Memo Belangrijkste Schadeoorzaak Kanaal Almelo – De Haadrik

Veen, leemlaagjes en damwanden

Prof. dr. ir. Stefan van Baars, lid Adviescommissie Tweede Schadeonderzoek, 11 maart 2025

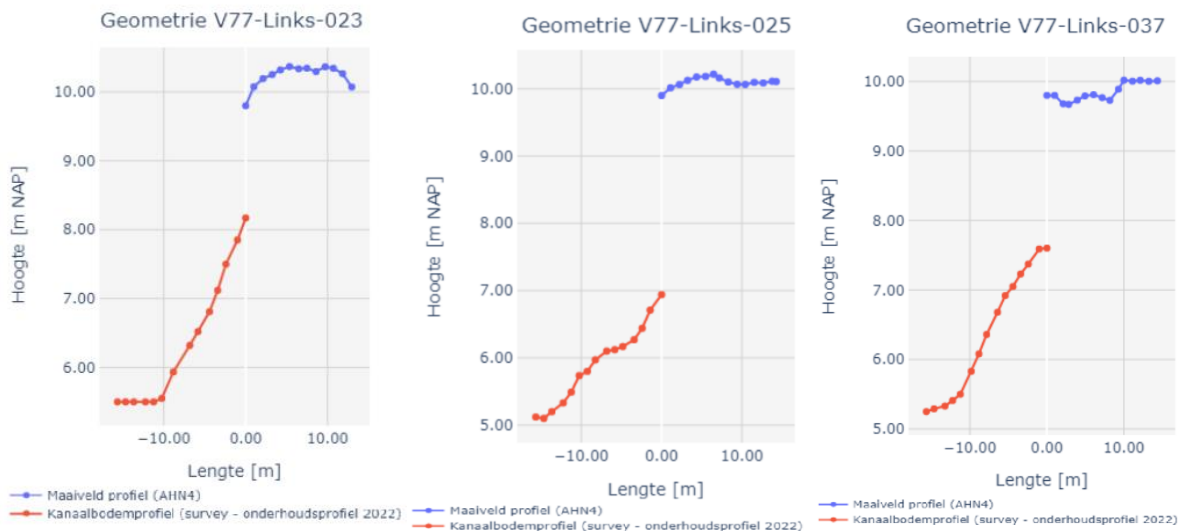
Volgens Witteveen+Bos is het volledige kanaal enkelzijdig 32,5 km lang, wat bij elkaar aan beide zijden opgeteld neerkomt op 65 km aan oeverconstructies. In totaal was 10,9 km al vóór het onderzoek van Witteveen+Bos op stabiliteit afgekeurd en dit deel is nu in voorbereiding voor de uitvoeringsfase. In het onderzoek van 2024 door Witteveen+Bos is vervolgens nog eens 21,31 km aan oeverconstructies op stabiliteit afgekeurd en 20,84 km aan boordvoorzieningen.

Het feit dat dit bedroevend grote deel (82%) is afgekeurd op stabiliteit, wil niet zeggen dat dit deel, het deel wat wel goed gekeurd is op stabiliteit, en zelfs het deel dat al in voorbereiding is, wel voldoen aan de toetsing op de invloed op het grondwater. Die toetsing volgt daarom hieronder.

SONDERING 0-10.200

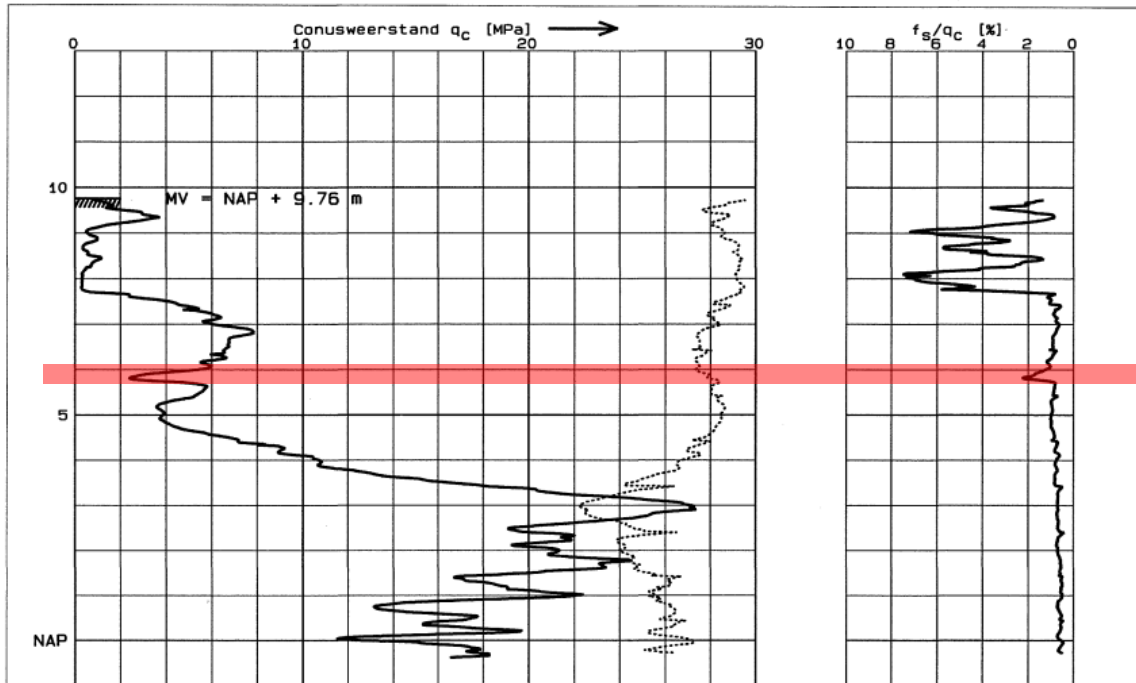
Op veel andere plaatsen wordt dit leemlaagje (zie de roder streep) terug gevonden, zo ook ten zuiden van de Grote Puntbrug, zie onderstaande sondering bij km 10,2 oostzijde,

SONDERING 0-9.000

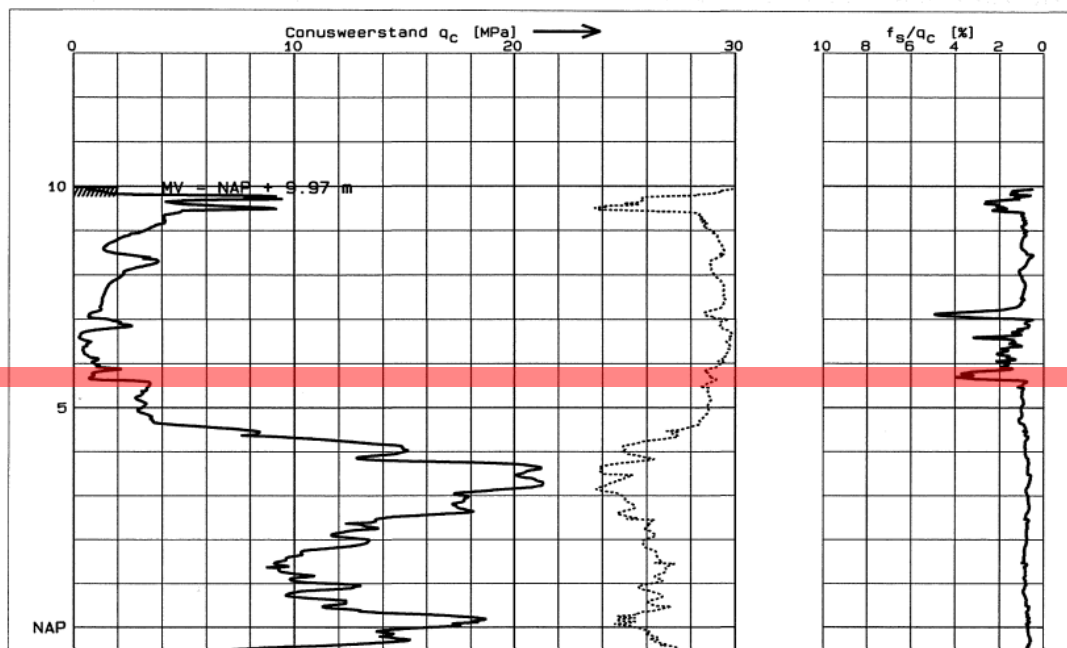
En ook de brug bij Daarlerveen (km 9,0, oostzijde). Daar zitten er zelfs meerdere boven elkaar.

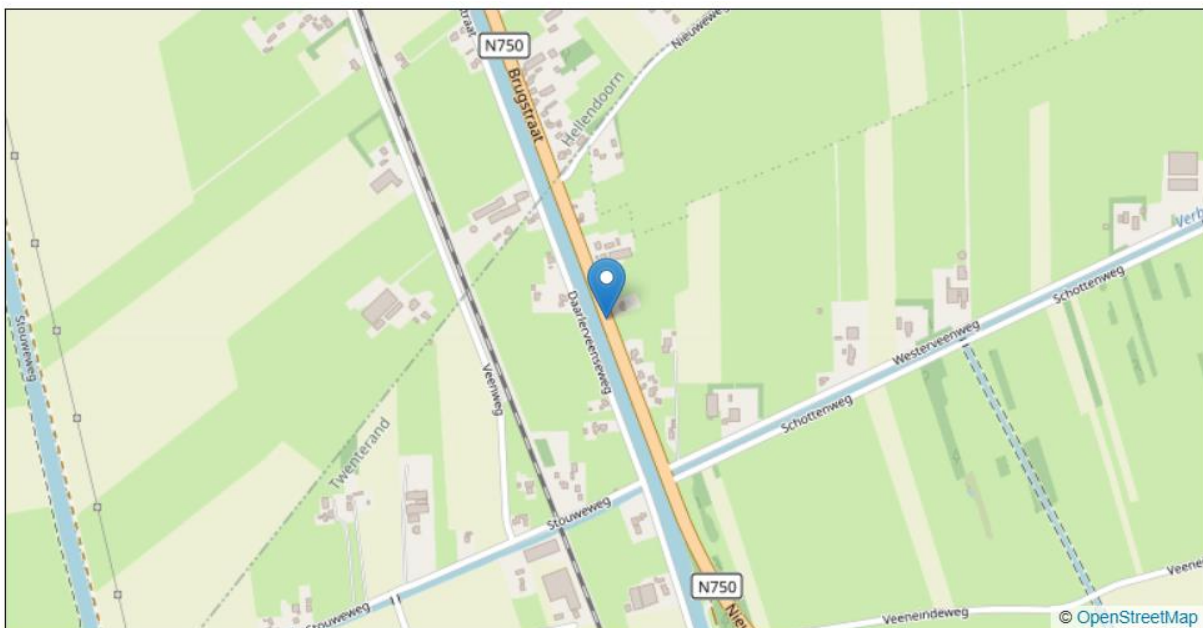
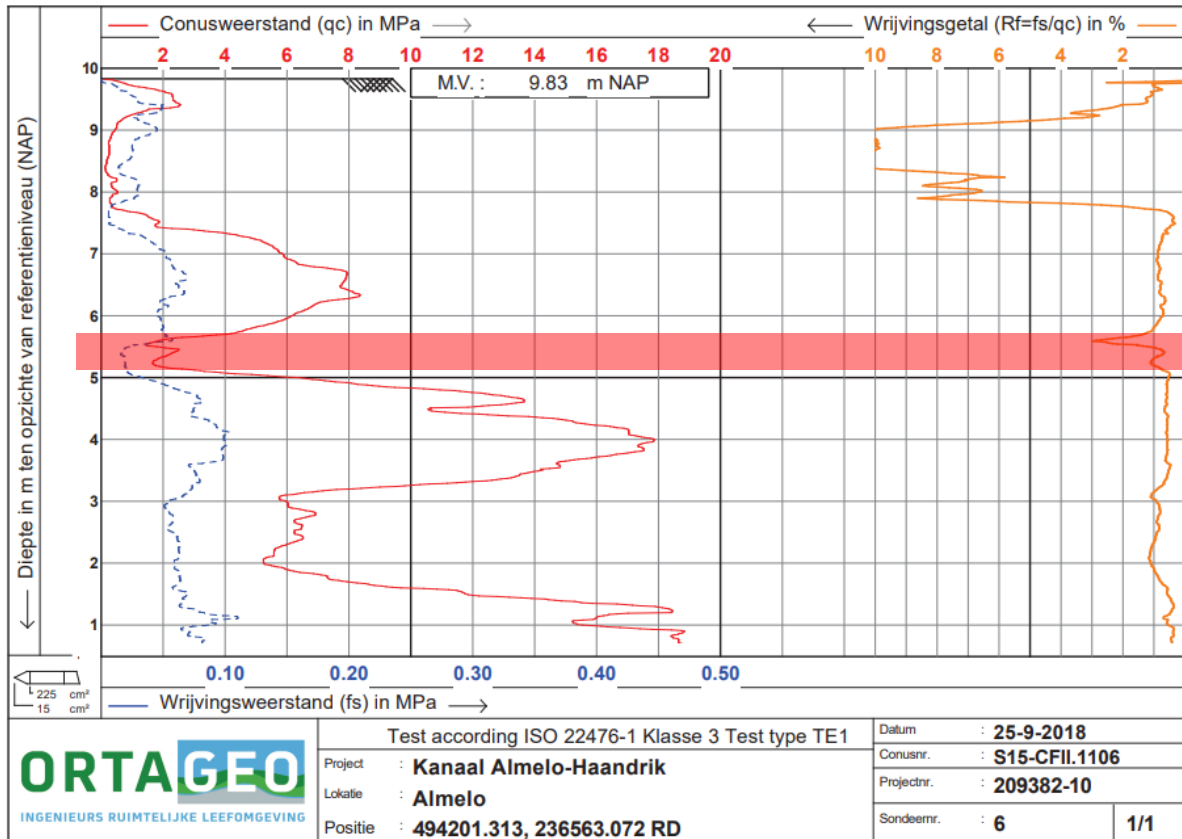
Op veel meer plaatsen langs het kanaal wordt dit leemlaagje teruggevonden, zoals in onderstaande sondering aan de Brugstraat in Daarlerveen. Net als bij de Noorderweg/Schoolstraat in Geerdijk is tijdens het baggeren dit leemlaagje lek gebaggerd, zijn er klachten van vernatting door omwonende gekomen en zijn er voorstellen gedaan om het lek met klei en bentoniet te dichten.

Bij de Brugstraat zijn er daadwerkelijk als Terugvalsscenario grote hoeveelheden klei op de kanaalbodem aangebracht en ook is er 10.000 m² aan bentonietmatten geplaatst (zie bijlage E).

Figuur 1.8 Stijghoogte metingen ondiepe filters meetraai 12. N.B. de waarden van meetpunt HB12-03 zijn weergegeven op de rechter as.

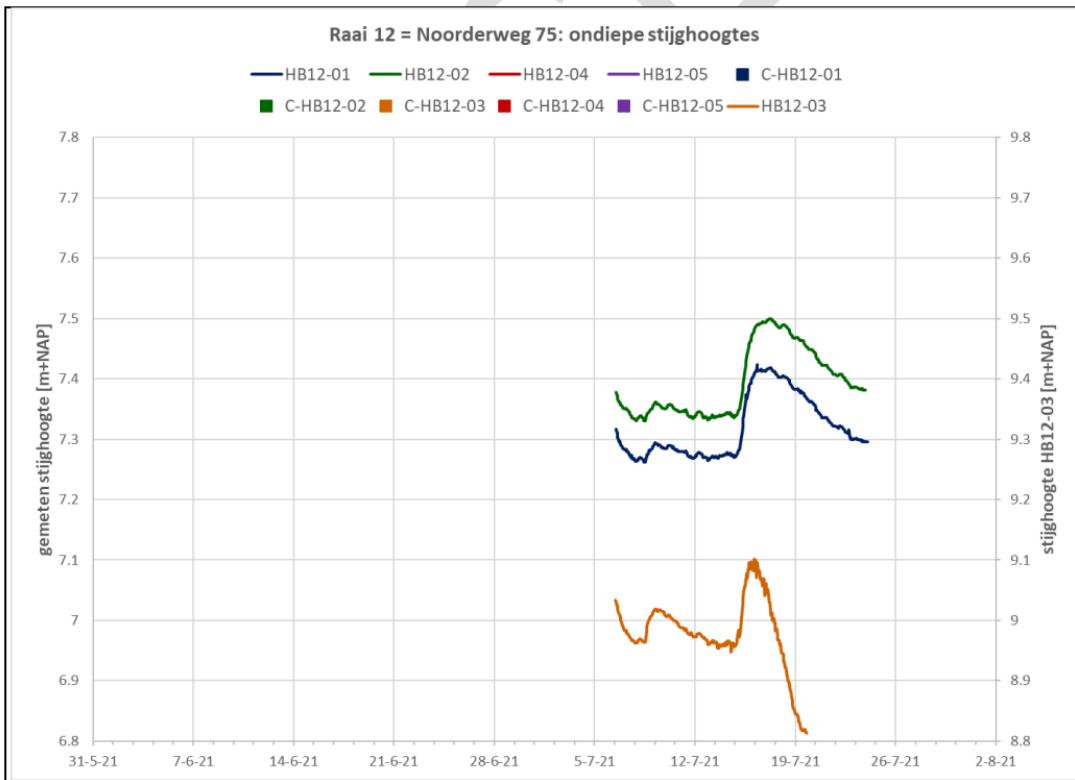
Hierdoor is het grondwaterpeil in de dijken nog verder gedaald naar waarden tussen NAP +7,1 m en NAP +7,4 m, dus tot vlak boven het polderpeil van het achterland. Peilbuismetingen uit 2021, onder andere ter plaatse van Noorderweg 75 (km 12,6), geven dit duidelijk aan, zie Bijlage C.
